改善箇所説明図

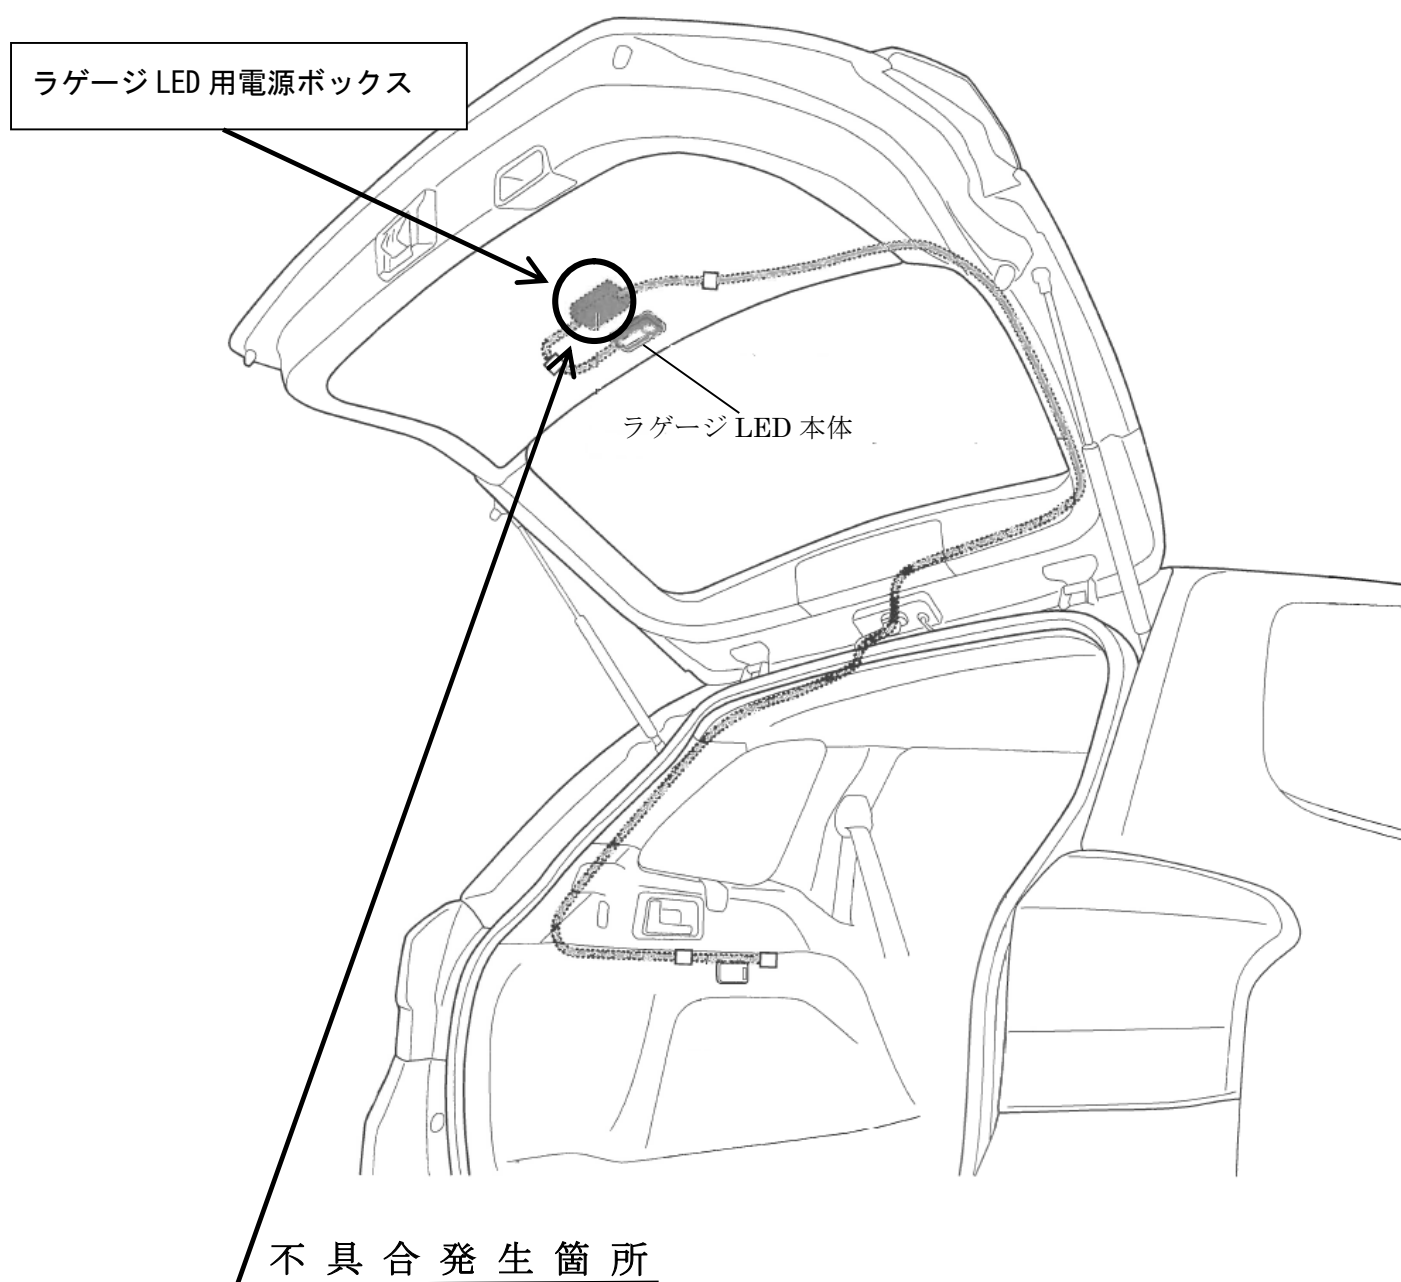
後付け用品のラゲージLEDにおいて、車両に接続する電源ボックスの配線が不適切なため、エンジンスイッチがオフ状態でも微小電流が流れ、長期間車両を使用しない場合、早期にバッテリーが上がる可能性がある。

全車両、改善品の電源ボックスに交換及び取扱書の差替えを行う。

また、車両バッテリーの点検を実施し、基準値以下であればバッテリーを充電する。
